Modulo per la presentazione delle osservazioni per i piani/programmi/progetti sottoposti a procedimenti di valutazione ambientale di competenza statale

OGGETTO: FI397 - S.S. 1 "Aurelia". Variante in Comune di Massa - 1° Lotto (Canalmagro-Stazione). Progetto Definitivo – OSSERVAZIONI al Procedimento di VIA ai sensi dell'articolo 23 DLgs 152/2006 _____

Analisi delle variazioni delle concentrazioni del biossido di azoto (NO₂) su area vasta

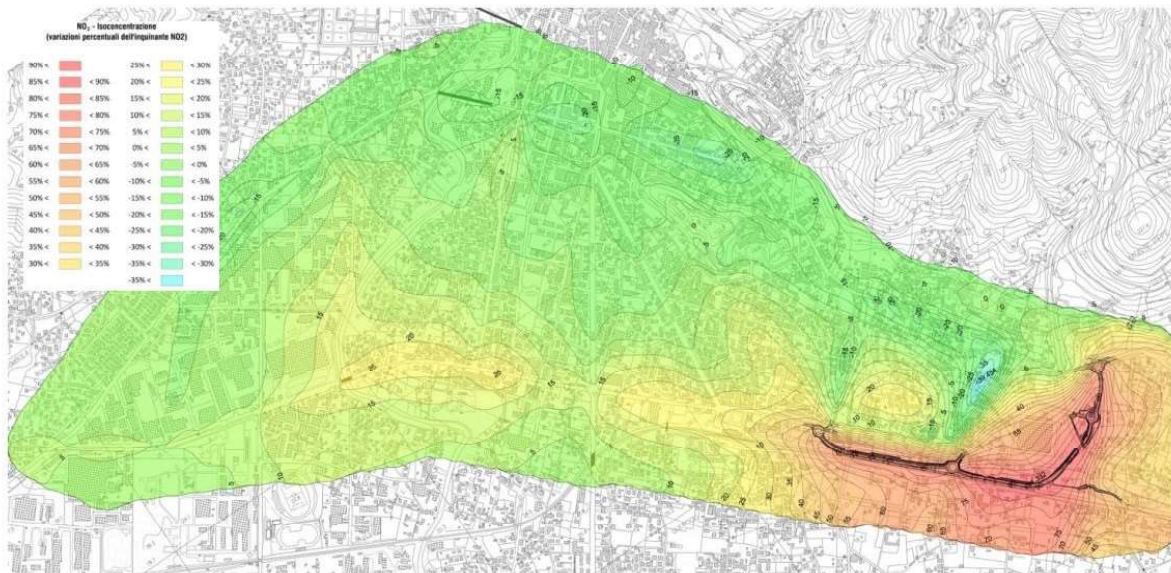
Insomma, **la nuova opera di progetto non conserva né promuove la qualità ambientale locale, ma consuma nuovo solo, introducendo un pesante inquinamento in un'area che Piano Strutturale e Regolamento urbanistico impongono di mantenere a vocazione agricola.** Sotto questo profilo, lo Studio di impatto ambientale Anas è del tutto carente dichiara che “l'area di intervento (...) ricadente interamente in ambito urbano”. E' invece evidente come l'opera di progetto interferisca e alteri la natura stessa della zona agricola residuale, introducendovi pesante inquinamento atmosferico in una zona dove oggi tale inquinamento è assente.

Si veda la mappa dello Studio dove Anas stima l'impatto inquinante della nuova opera sul territorio circostante. Impatto pesantissimo non solo lungo la striscia del tracciato ma su un'ampia zona, la zona Bagaglione, Sei Ponti e San Cristoforo che rappresenta, appunto, il mix descritto di isole residenziali e terreni agricoli tutelati.

Analisi di area vasta - Mappa delle variazioni acustiche – Diurno (Cfr. elaborato 0424_T00IA35AMBCT01A)

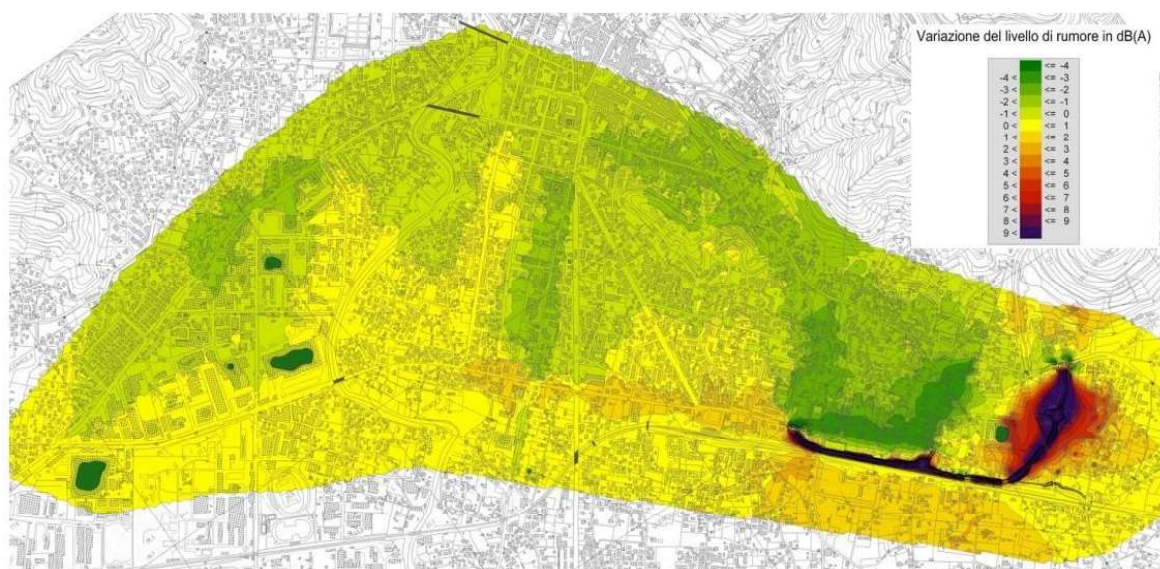
L'impatto acustico della nuova opera si aggiungerebbe e si sommerebbe all'impatto acustico della linea ferroviaria Tirrenica. Anche in questo caso, così come nel caso dei flussi di traffico, manca un completo e accurato studio sul campo del livello di rumore esistente. Lo Studio di impatto ambientale Anas, a proposito dei "Livelli di rumore nello scenario Ante Operam", parla di STIMA dell'impatto acustico dell'attuale viabilità e della ferrovia. Una nuova opera pubblica di simile impatto sull'ambiente e sulla salute umana nonché di simile costo in termini di finanziamenti pubblici richiederebbe non una STIMA ma uno studio sul campo.

Nondimeno, la stima stessa di Anas descrive un quadro di pesantissimo impatto.
